SAS AMA TERRA

Florent MAKO architecte D.P.L.G
5 rue Chantemerle
74100 VILLE LA GRAND
Tél 04 50 87 05 86
Fax 04 50 95 55 17

NOTICE EXPLICATIVE
EVALUATION ENVIRONNEMENTALE AU CAS PAR CAS

**AMENAGEMENT DU DOMAINE DU CHÂTEAU DE NERNIER ET
DE SES DEPENDANCES**

Vue aérienne de la partie Ouest de la propriété.

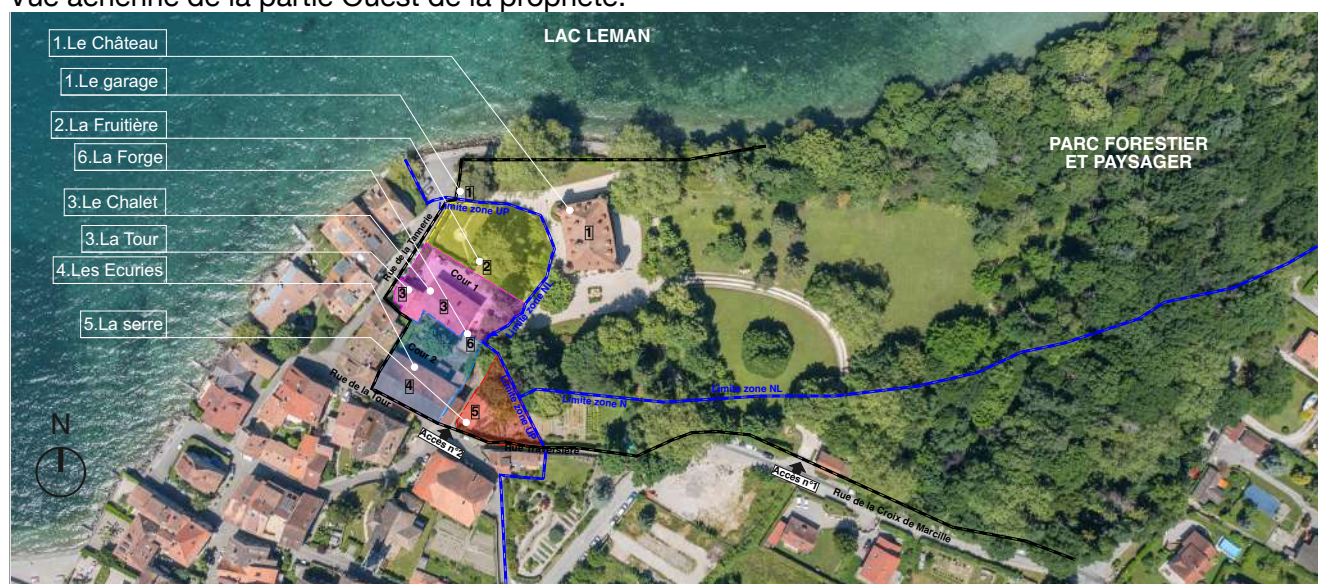
2/ clarifier la superficie du terrain d'assiette quelle est la superficie du terrain d'assiette : environ 9 ha (de 90 790 m²) ou 0,4 ha (3 935 m²) ?

3/ préciser quelle est la traduction concrète de la promotion de la mobilité douce par le projet

quelle est la traduction de cette « attention » ? nombre de places pour vélos, nombre de places de recharges électriques, etc. ?

Nous déposons les demandes d'autorisation de construire sur l'ensemble de la propriété du château de Nernier qui totalise une superficie de 90 790m².

Sur les 90 790m² composant la propriété, seulement 0,4ha sont concernés par les aménagements. Le parc n'est pas touché par le projet, il est conservé en l'état.

Environ 25m² seront dédiés au stationnement des vélos : ils sont situés en rez-de-chaussée du nouveau bâtiment de logements et en rez-de-chaussée de l'ancienne forge. Cette surface représente 14 places vélos ou 2 roues non motorisés. Elles seront réservées aux habitants des 9 logements créés dans les anciennes écuries et le nouveau bâtiment (N°4,5 et 6 sur la photo ci-dessus).

Les 17 places de stationnement VL créées dans le nouveau bâtiment de logements (N°6 sur la photo ci-dessus), ainsi que les nouvelles places créées en sous-sol du bâtiment annexe accueillant la piscine (nouveau bâtiment remplaçant le bâtiment N°2 sur la photo ci-dessus) seront prééquipées pour la recharge électrique. Le nombre de places directement équipées sera défini dans une phase ultérieure du projet.

Vues état existant

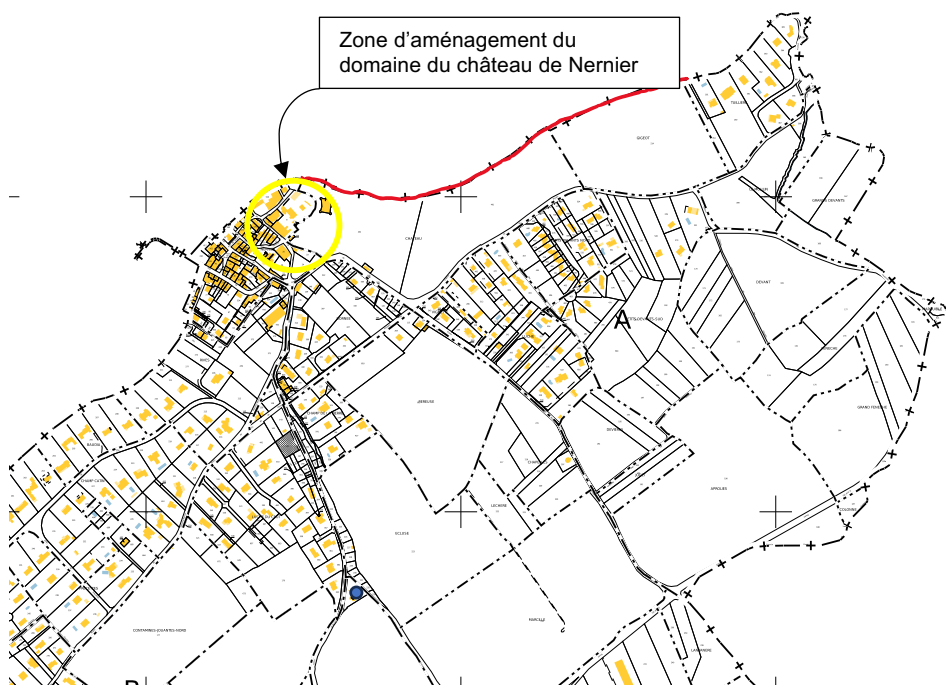
5/ préciser quelle est la modification de la physionomie urbaine du bourg de Nernier induite par le projet

L'impact du projet sur la physionomie du bourg de Nernier est limité : la construction du nouveau bâtiment de 3 logements avec parking modifie l'aspect extérieur de la partie N°5 repérée sur la photo ci-dessus.

Extrait du règlement graphique

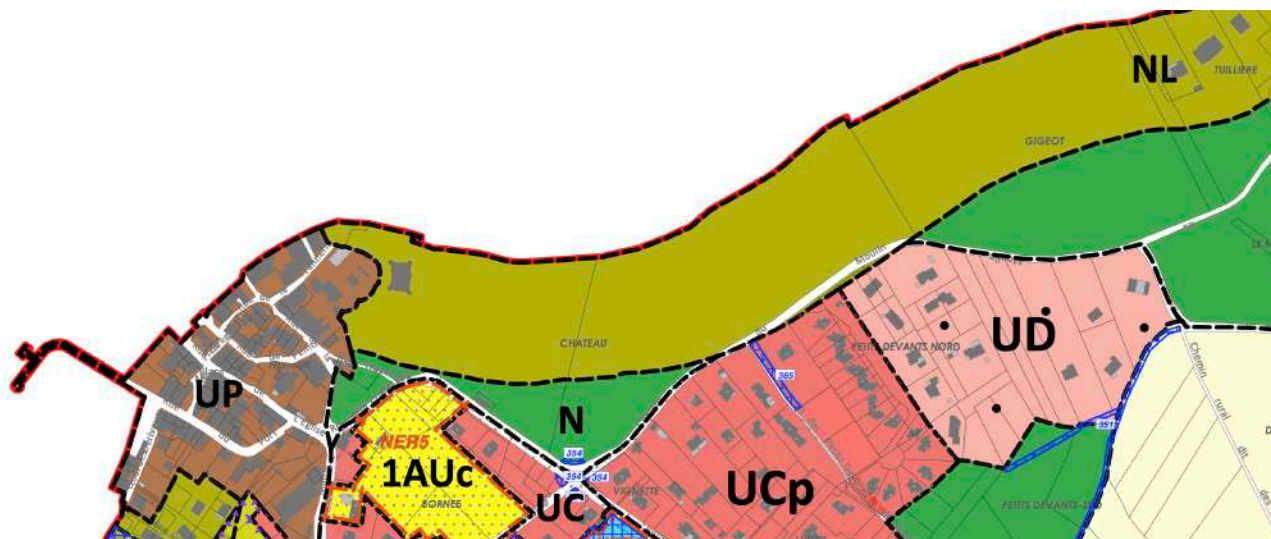
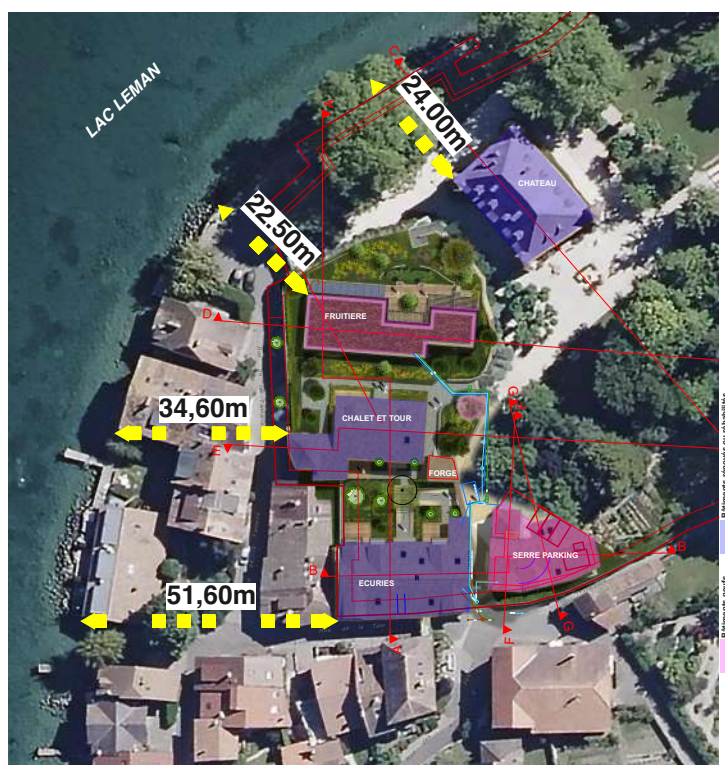
7/ préciser si le terrain d'assiette est concerné par la servitude relative aux sites inscrits et classés AC2 ? (absence de carte de localisation du projet et de cette SUP)

8/joindre au dossier l'extrait du PLUi (règlement graphique et écrit) il ne figure pas dans le dossier, ni sur https://nernier.eu/plan-local-durbanisme-intercommunal/contenu_2977.html

● Chapelle Notre Dame du Lac : AC2

— Servitude de marchepied et de halage : SUP
